No.	メールでの意見
1	<p>私は平成15年台風10号で避難をした平取町民です。あの時の恐怖を顧みて、早急に平取ダムができあがり安心して暮らせる地域づくりを推進して頂きたいと思っております。</p>
2	<p>近年洪水（H15.8）に対応した外水対策や内水対策、シシャモの産卵床等の保全に配慮した河川工事、ダム湖を利用した空間整備等が盛りこまれた河川整備計画について良好な計画と考えております。これらについて早期に効果が発揮出来るよう、平取ダム建設の早期着工を望みます。なお、河川整備計画の目標流量（6,100m<sup>3</sup>/s）は「戦後最大洪水である平成15年8月洪水と同規模の洪水流量が発生しても計画高水位以下で洪水を流下させ・・・」とあり、河川整備基本方針の基本高水（6,600m<sup>3</sup>/s）も「昭和50年8月洪水、平成15年8月洪水等の既往洪水について検討・・・」とあり、どちらも平成15年8月洪水対応だと思われませんが、500m<sup>3</sup>/sの開きは何故なのでしょう。確率規模の丸めの違いなのでしょう。</p>
3	<p>H15年8月の大洪水で沙流川と二級河川厚別川を比べると、厚別川の惨状は目を覆うばかりであります。河川の基本である安全を確保する施設が整備されて、はじめて良好な河川環境が保たれます。原始の状態が良い訳がありません。額平川は平取ダムを必要としているのは明白であります。下流堤防溢水を防ぎ流木被害から免れた二風谷ダムの働きをおもいに、平取ダムが完成して、はじめて流域住民の安心が得られます。</p>
4	<p>「ししゃもの産卵床が昭和40年代をピークに減少している」とあるが、なぜ、ししゃもの産卵床が減少したのかを明記してほしい。また、ししゃもの生育環境を保全するとあるが、個体数維持ではなく、生育環境を改善することにより個体数増を考えなければ、ならないのではないのでしょうか？</p>
5	<p>本日は、河川整備計画の変更に関する説明をしていただき有難うございました。私は、平取本町での説明会での3番日に意見を述べさせていただきましたと申します。説明の中で文書で再度提出との説明がありましたので再度お願いいたします。</p> <ol style="list-style-type: none"> <li>1. 20年計画とのことですが、1年でも1日でも早い完成を望みます。</li> <li>2. 計画変更の中で6100?/秒とありましたが少しでも多い計画にしていきたい。</li> <li>3. 堤防より低い民家の多いことに驚きました。計画完成前に洪水の恐れがあるときは、河川管理者、町、町内会等の連絡網を構築しサイレンを吹鳴する前に事前予告（危険な状態になってきましたこれ以上増水しますと非難勧告を発令します）等情報伝達

（図2-6）各水位予測式（水位流量曲線：H-Q式）と洪水当日の平取の水位変化

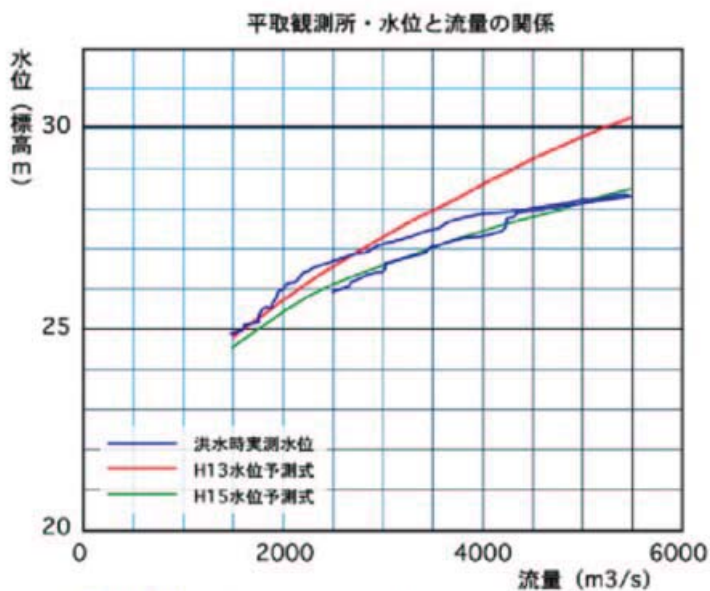
No.	メールでの意見
8	<p data-bbox="437 443 762 470"><b>(2) 水位予測が大きく外れた理由</b></p> <p data-bbox="424 515 1200 577">平取の水位が、予測値よりもはるかに低く推移した理由は、今となっては特定することができません。いくつかの可能性とその組み合わせによるでしょう。</p> <ul style="list-style-type: none"> <li data-bbox="443 622 1043 649">a. 二風谷ダムがの放流量が、実際には発表値よりも少なかった。</li> <li data-bbox="443 658 715 685">b. 平取地点の予測式の誤差。</li> <li data-bbox="443 694 587 721">c. 河道の変化。</li> <li data-bbox="443 730 740 757">d. 上記の複合的な作用による。</li> </ul> <p data-bbox="424 801 1200 936">c. の河道の変化ですが、侵食により、洪水前後では平取地点の河道断面積（河積）は 50m<sup>2</sup> ほど変化していました。しかし流速を仮に 3m/s とすると、流量に与える誤差は 150m<sup>3</sup>/s ほどであり、水位に与える影響は数～十数 cm 程度です。全く影響がないわけではありませんが、ここでは除外してよいでしょう。</p> <p data-bbox="424 981 1200 1075">a. の要因であれば、満水位（サーチャージ水位）を超えた状態でのただし書き操作で、ダムは所定の放流を行えておらず、ダム自身の安全確保に重大な問題が生じていたこととなります。原因はダムへの流木や土砂の堆積でしょうか？</p> <p data-bbox="424 1084 1200 1178">この場合には、次の洪水でも同様の低水位状態になるかどうかはわかりません。本洪水のデータに基づいて河道整備計画を立てることは、河道の流下能力を過剰評価することになり危険です。</p> <p data-bbox="424 1223 1200 1357">b. の要因であれば、ダム建設等の治水計画の根拠となる平取の水位流量のデータに、重大な誤りがあったこととなります。現在の計画高水位である 27.55m で 4,000m<sup>3</sup>/s の流下能力があるならば、H14 整備計画を議論する際の前提条件に大きな誤りがあったということです。</p> <p data-bbox="424 1366 1200 1429">この誤りがなかった場合、「二風谷ダム単独案」がとおり、平取ダム建設は廃案になっていた可能性もあるでしょう。</p>

洪水時実測水位は、二風谷ダム放流量（発表値）に対する30分後の平取の水位。  
 H13水位予測式は、平成13年のデータに基づいて作成された予測式。2003洪水中の水位予測に使用されたもの。洪水後の「ダムの効果は1m」という発表もこの式による。  
 H15水位予測式は、2003年洪水時のデータに基づいて後に作成されたもの。

H14整備計画、また洪水当日の水位予測は、H13年式（赤）ないし同等の計算式で行われた。しかし洪水時の水位（青）はこれより大幅に低く推移し、平取では堤防の越流、決壊を免れることができた。洪水時の水位変化に、ダム放流量（最大5500m<sup>3</sup>/s）との乖離が大きかったことから、ダム放流量5500m<sup>3</sup>/sの際の平取の流量が5200m<sup>3</sup>/sになるとして、H15式（緑）が新たに作成された。

(図 3-1) 沙流川のダム計画の概要

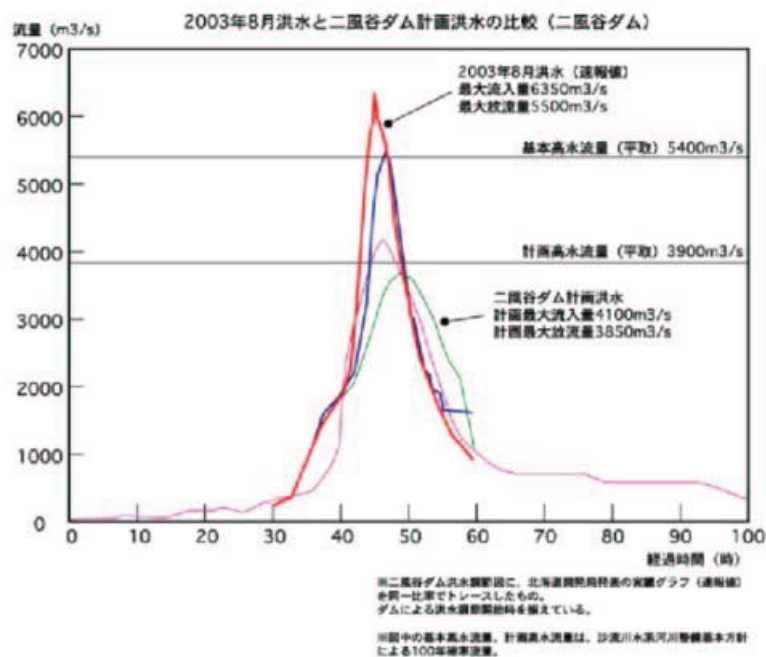
既設の二風谷ダム、計画中の平取ダムの規模には変更がありません。変更案は、ダム内部の容量配分を変更するというものです。

(図3-4) 二風谷ダムの堆砂の進行

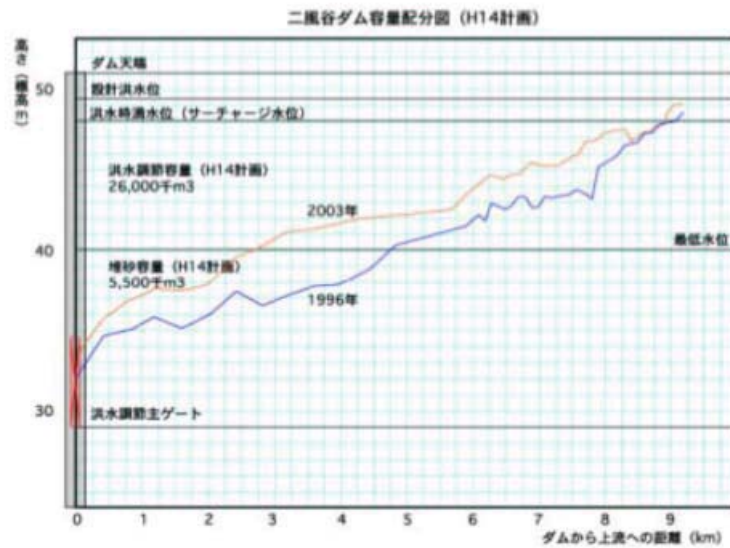
沙流川はその名のとおりに流砂が非常に大きな川で、二風谷ダム建設当時より、専門家から堆砂の問題が強く指摘されていました。この指摘はまったく的中し、完成後5年にして、100年間の堆砂を見込んだ5,500千m<sup>3</sup>の堆砂容量に相当するだけの土砂がダムに溜まりました。

2005年現在の正確な資料は手元にありませんが、それまでの傾向から、10,000千m<sup>3</sup>程度、当初見込まれた堆砂容量の2倍程度の土砂が、二風谷ダムには堆積していると思われます。2004年には土砂の一部を浚渫しましたが、ダム堆砂の全体量から見れば、ごくわずかのものです。

ダムの設計で見込まれる堆砂容量は、100年間で5.5百万m<sup>3</sup>とされていた。ダム完成後10年待たずに、その2倍程度まで堆砂が進行している。

(図 3-7) H17 整備計画案の二風谷ダム容量配分と平均河床

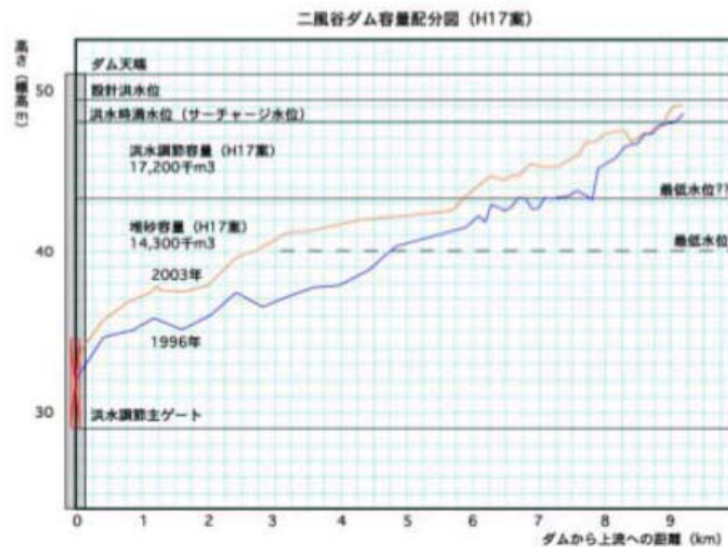
変更案では、平取ダムの洪水調節容量が大幅に拡大されたことに対し、二風谷ダムでは堆砂容量が従来の 3 倍近く、14,300m<sup>3</sup>とされています。これは、二風谷ダムで進行する膨大な土砂堆積に対して何ら有効な対策をとらず、ただダムが埋まるにまかせるという現状追認の計画変更案といえます。

この堆砂容量の拡大は、ダムの洪水調節能力にも当然に影響します。二風谷ダムの治水容量は、H14 計画の 25,800 千 m<sup>3</sup> から大きく減少し、17,200 千 m<sup>3</sup> とされました。これにより、二風谷ダムの治水能力が大きく低下することになります(※1)。

H14 計画では「治水容量を大きく確保する」として、利水容量を廃止し、洪水調節容量にまわしたにもかかわらず、今回の変更案では、従来の利水容量をこえるぶんまでもが堆砂容量とされています。この変更案によると、堆砂容量の上面(最低水位)は、標高 44m 程度になるでしょう(※2)。クレスト放流口よりも高く砂をためる計画案というのは理解しがたいものです。

ダムの高さの 2/3 が堆砂容量とされ、洪水調節容量が大幅に減少した。

(図 3-9) H14 整備計画による平取ダムの容量配分図  
(沙流川水系流域委員会・第 2 期第 1 回 配付資料より)

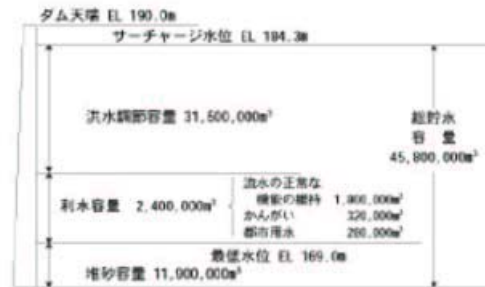
No.	メールでの意見
8	<p>量やぜい弱な岩質といった沙流川の特徴、また二風谷ダム訴訟の判決を受け、平取ダムに対する慎重論が強く出されました。</p> <p>しかし平取ダム建設を強く望む地元首長らが押し切る形となり、1997年7月の最終答申では、「二風谷ダムについては当初の計画に沿って進め、平取ダムについては事業計画に沿って見直し早期に事業計画を策定すること、今後の沙流川総合開発事業の検討は新河川法の場に委ねる」とされました。また最終答申では、今後の事業実施にあたって、「二風谷ダムのもたらす新知見を参考にして、額平川流域及び沙流川全流域の環境保全に配慮した治水計画を立て、地域住民の意見が反映できるうようにすること」とされました。</p> <p><b>【参考】</b>  平取ダム計画に対する東委員長のコメント  <a href="http://cgi.members.interq.or.jp/www-user/aikei/ainu/hidakashinbun.77.4.html">http://cgi.members.interq.or.jp/www-user/aikei/ainu/hidakashinbun.77.4.html</a>  (日高新聞・「あいかわけいのHP」・「沙流川を守る会」)</p> <p><b>(4) H14 河川整備計画による平取ダム計画</b></p> <p>流域委員会の9回にわたる会合を経て、平取ダムの建設を追認した2002年(H14)河川整備計画においても、ダムの目的別容量が示されました。しかし、「平取ダムにおいてどのような洪水調節を行う計画なのか」は、まったく明らかになりませんでした。</p> <p>委員会の資料中にも平取ダムの計画流量等は一切示されておらず、「一番肝心なこと」をなおざりにしたまま、「開発局の示す建前の断片のみ」で委員会が進められたことがうかがえます。</p> <p>2003年(H15)の6月には、北海道内の自然保護団体等と室蘭開発建設部の間で会合がもたれました。私も同席してこの点について質問しました。しかし、洪水調節方式を自然調節式にするという以外は、「未定であり検討中」という返答しかありませんでした。「未定」では、ダムの建設計画など、最初から立てることができないはずで</p>
